Dossier N°13

Recueil des avis reçus durant l'instruction

PROJET EOLIEN
LES FERMES DE SEPTENVILLE

**Avis délibéré de la mission régionale
d'autorité environnementale
Hauts-de-France
sur le projet de parc éolien
Les Fermes de Septenville
à Rubempré (60)**

Implantation des éoliennes (source : résumé non technique, page 5)

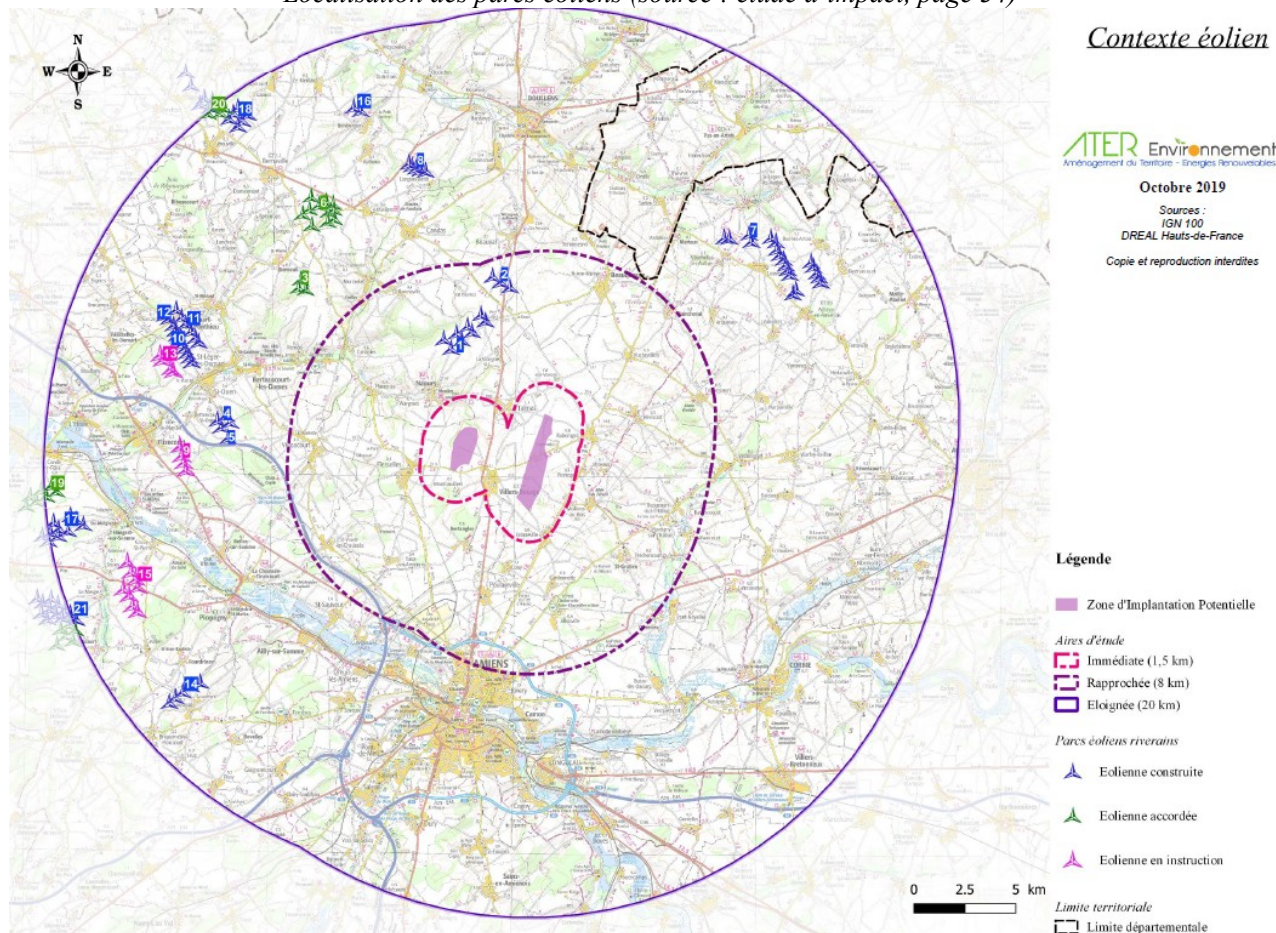
Cependant, l'implantation retenue maintient deux éoliennes (E3 et E4) respectivement à moins de 200 mètres d'une haie et d'un espace boisé. Or, l'accord international Eurobats relatif à la conservation des populations de chauves-souris européennes préconise une distance minimale de 200 mètres d'éloignement entre les éoliennes et les secteurs présentant une diversité et/ou une activité chiroptérologique (cf. paragraphe II.5.2 Milieux naturels, biodiversité et Natura 2000).

L'autorité environnementale recommande d'étudier une variante respectant une distance minimale de 200 mètres entre les éoliennes et les secteurs présentant une diversité et/ou une activité chiroptérologique afin d'assurer la protection des chiroptères.

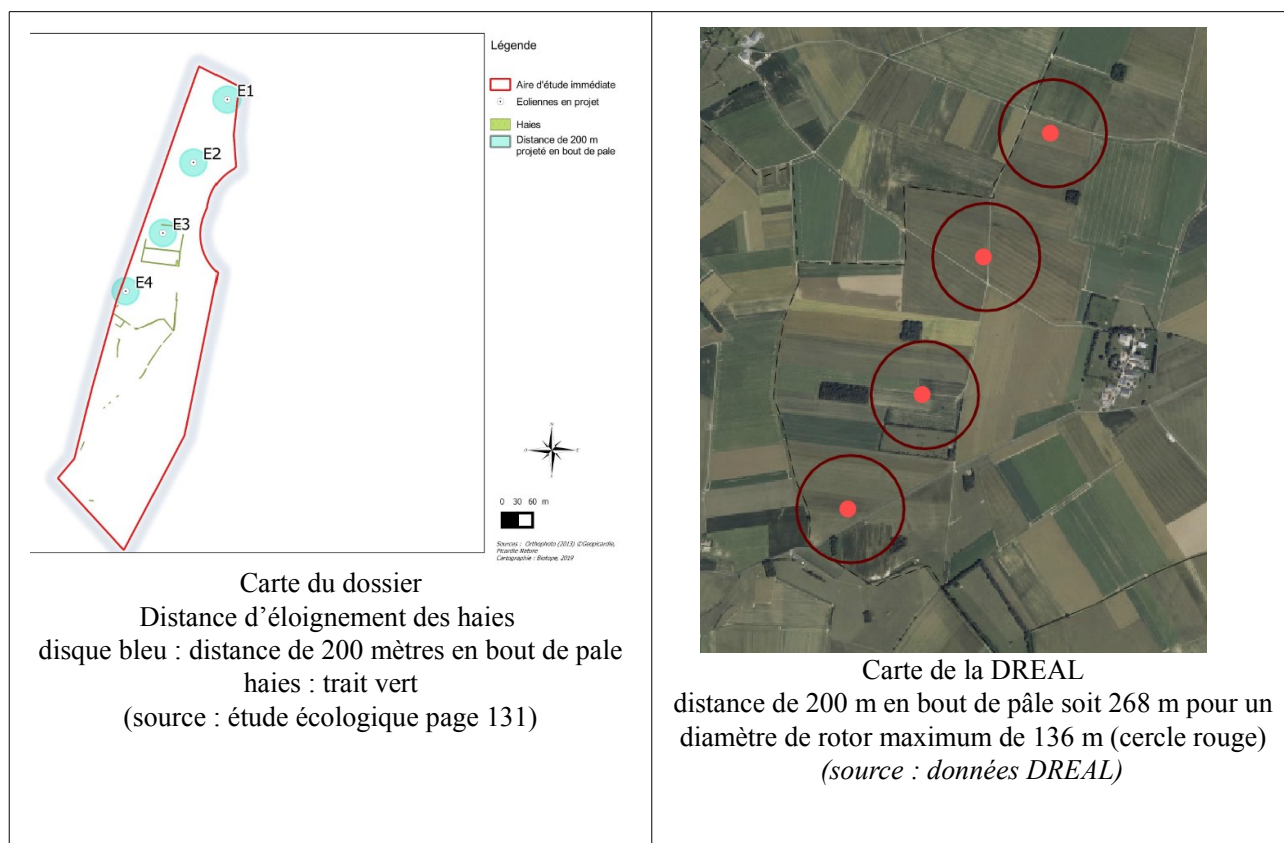
Or, la cartographie justifiant l'éloignement de 200 mètres (étude écologique page 131) est erronée. En effet, il apparaît sur la photo aérienne (cf. carte ci-dessous : cercles rouges) que les 2 éoliennes E3 et E4 sont respectivement situées à moins de 200 mètres d'une haie et d'une prairie bordée de haies et comprenant un plan d'eau artificiel, en contradiction avec l'accord international Eurobats qui préconise une distance minimale d'éloignement de 200 mètres entre les éoliennes et les secteurs présentant une diversité et/ou une activité chiroptérologique.

Cette distance est à respecter d'autant que l'étude écologique (page 88) relève un niveau d'activité forte pour la Pipistrelle commune au point P3, correspondant à une prairie bordée de haies et comprenant un plan d'eau artificiel située dans le périmètre de 200 mètres autour de l'éolienne E3.

L'autorité environnementale recommande d'éloigner les éoliennes E3 et E4 à plus de 200 mètres en bout de pale des secteurs présentant une diversité et/ou une activité chiroptérologique (espaces boisés, haies, cours d'eau et mares) ainsi que de tout secteur où l'étude d'impact a mis en évidence une activité chiroptérologique.
